Saab 9-3 — Perda de líquido de refrigeração | HELLA

Saab

9-3

Perda de líquido de refrigeração

Figure 1

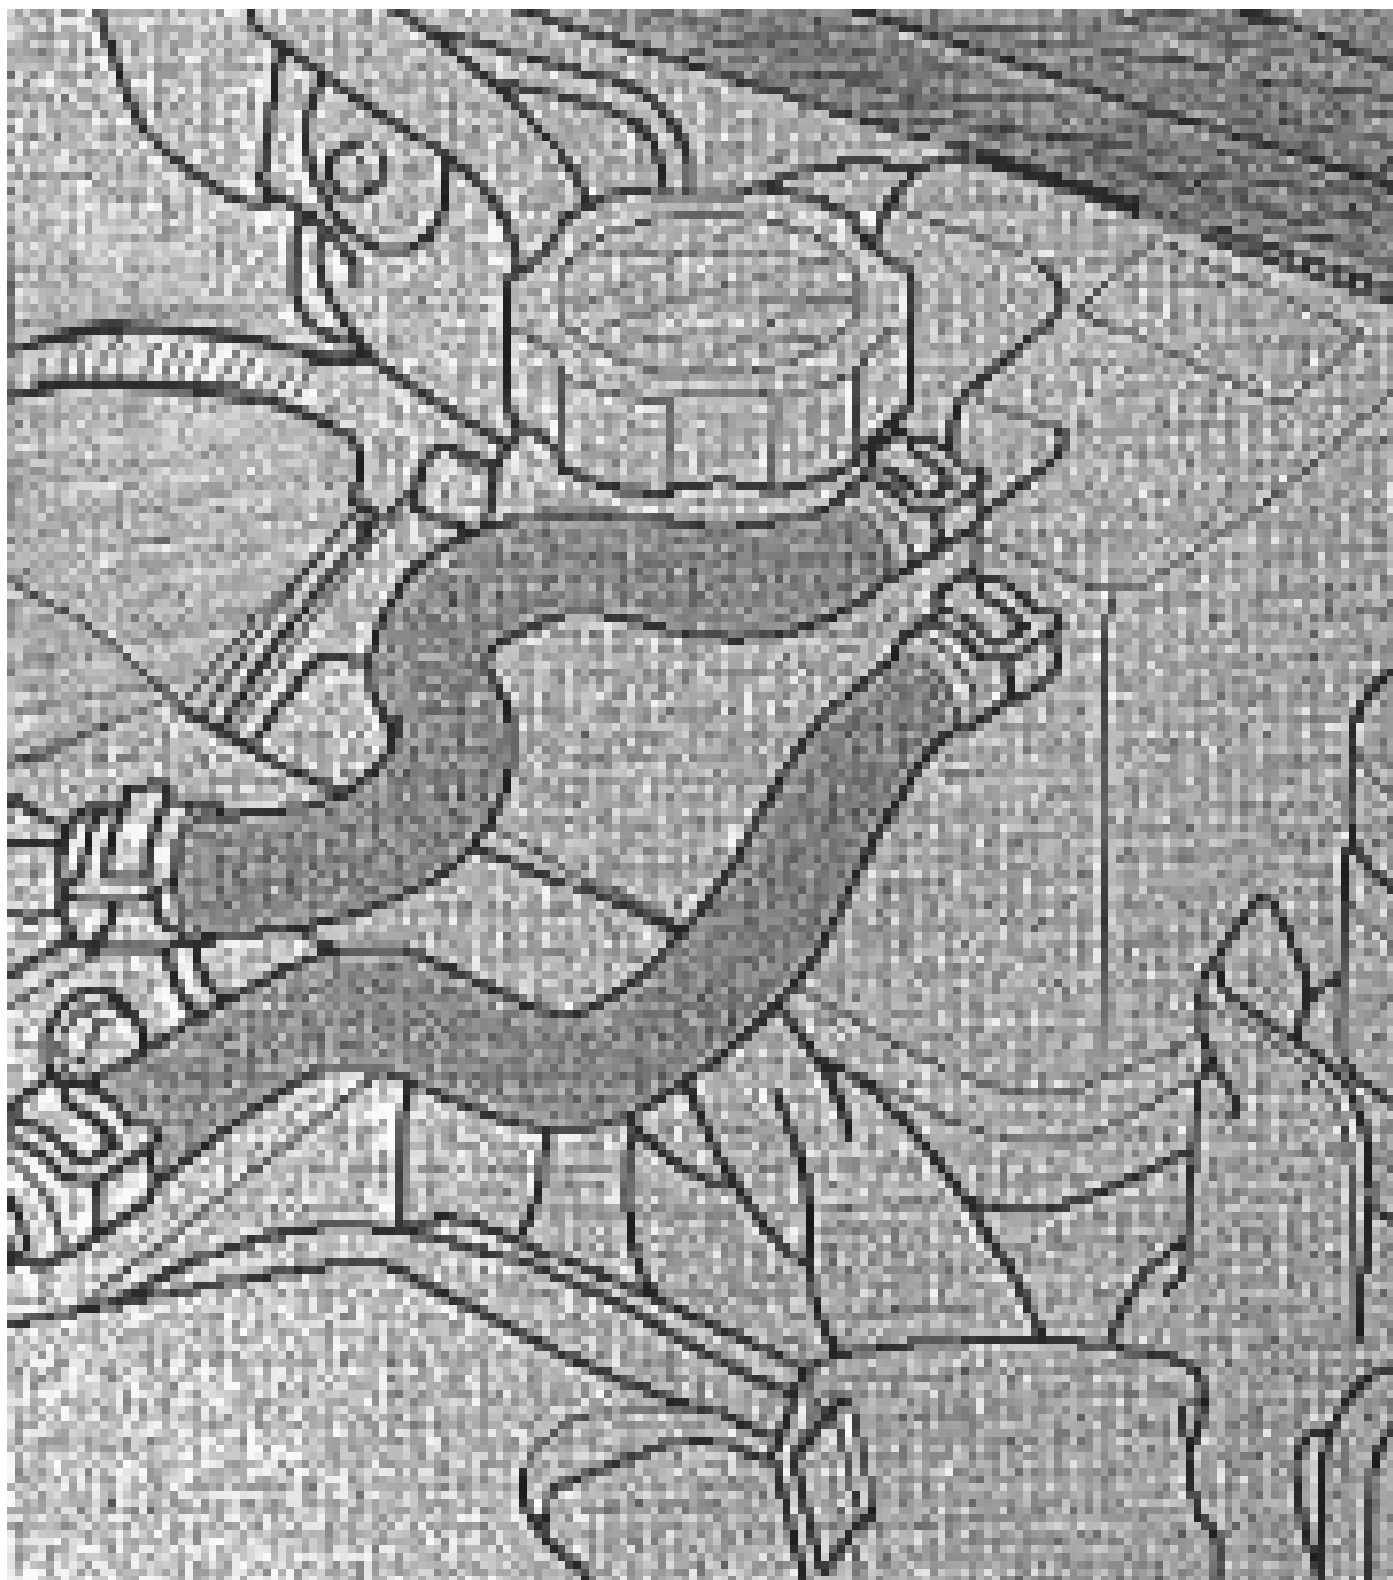
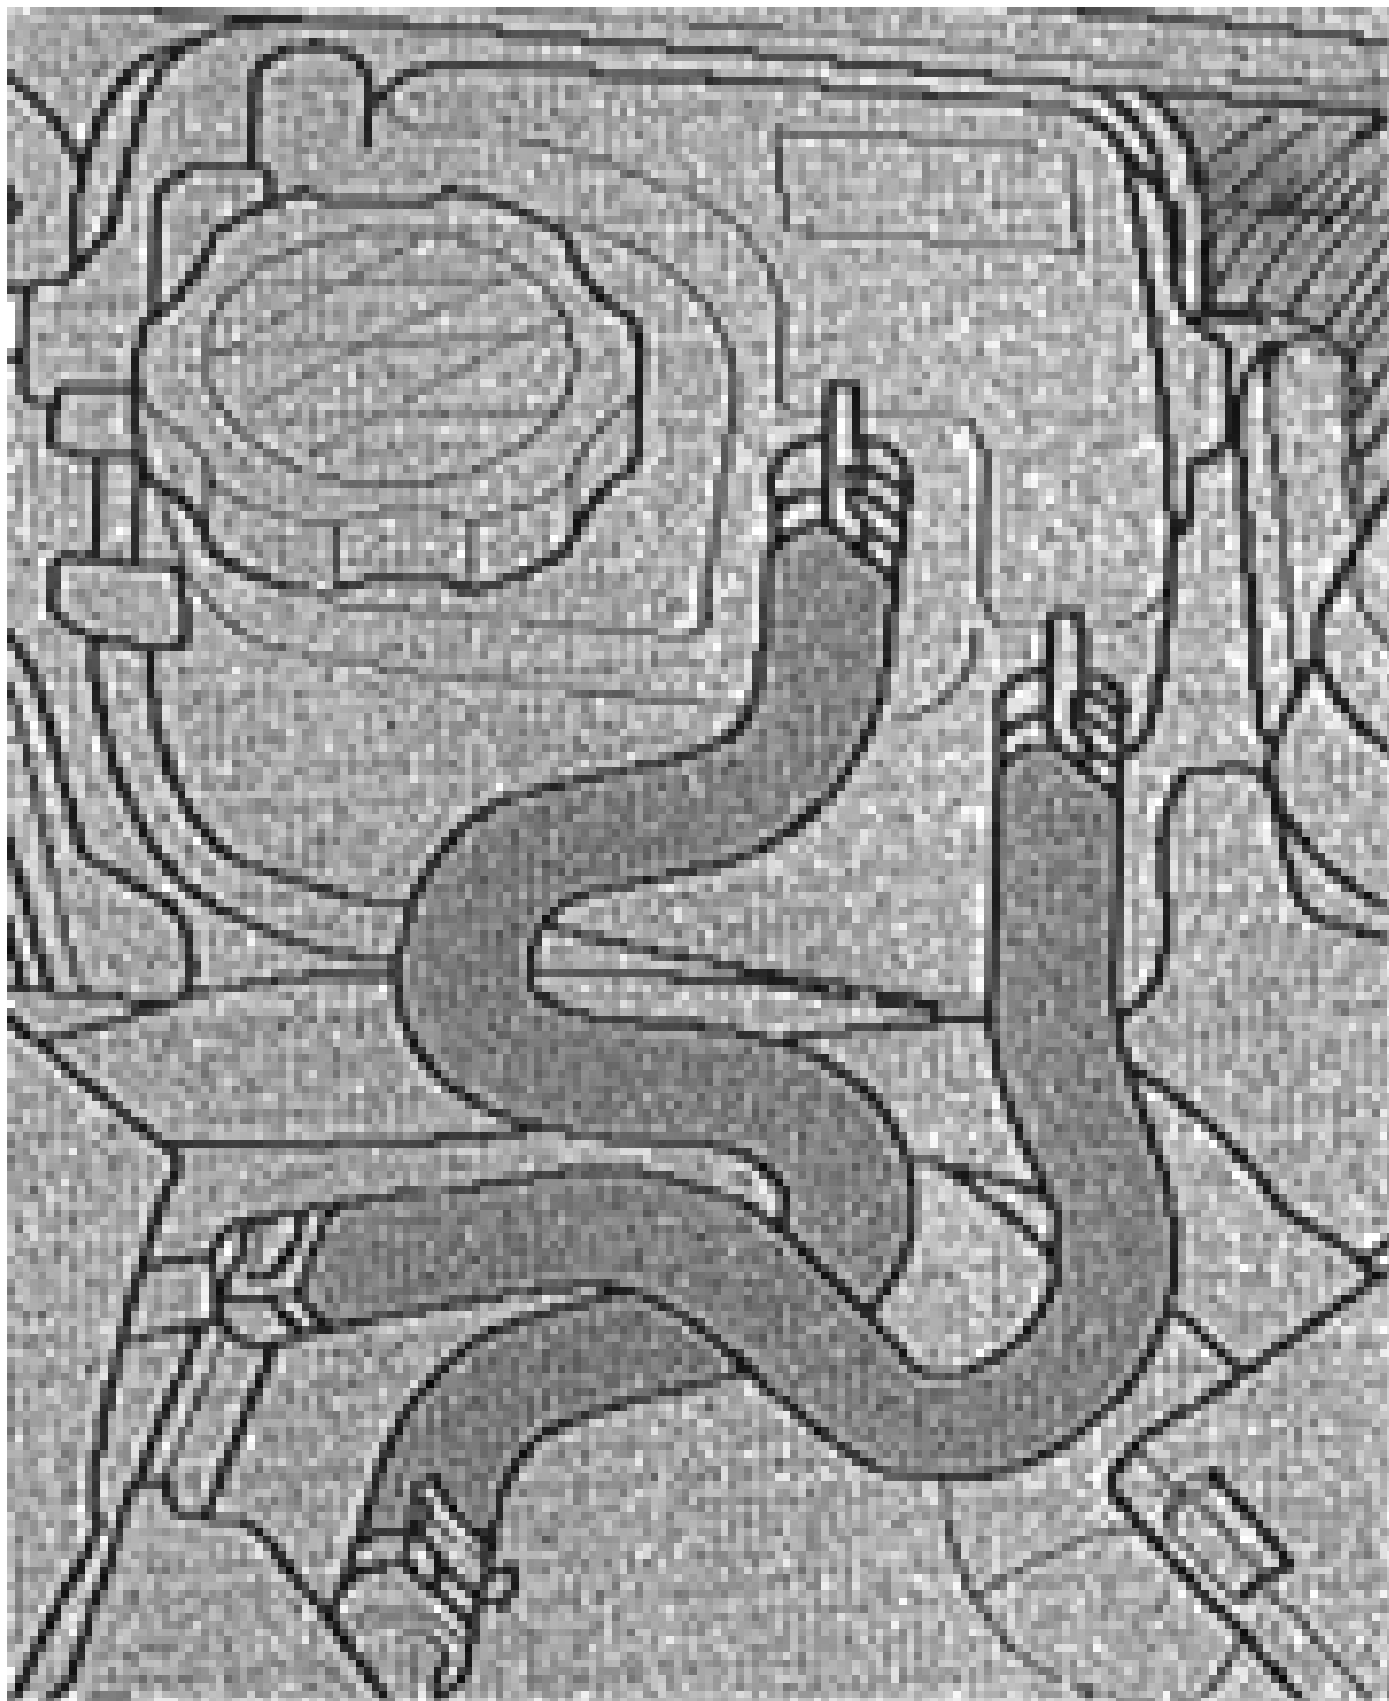
Nos veículos supracitados, pode ocorrer uma perda de líquido de refrigeração. A causa pode ser um defeito no reservatório de compensação do líquido de refrigeração ou danos nos tubos flexíveis do líquido de refrigeração do motor que se encontram no reservatório de compensação do líquido de refrigeração.

Estes componentes (Figura 1.) estão dispostos de forma demasiado próxima do turbocompressor, o que pode influenciar o envelhecimento do material devido à temperatura ambiente quente.

Para resolver este problema, o reservatório de compensação do líquido de refrigeração tem de ser substituído e os tubos flexíveis do reservatório de compensação do líquido de refrigeração têm de ser substituídos/novamente dispostos.

O fabricante do veículo oferece tubos flexíveis do líquido de refrigeração modificados para este fim (ver Figura 2.).

N.º de peça sobressalente: 93 194 927

- 1*Conjunto de tubos flexíveis do líquido de refrigeração do motor

N.º de peça sobressalente: 12 759 330

- 1*Reservatório de compensação do líquido de refrigeração.
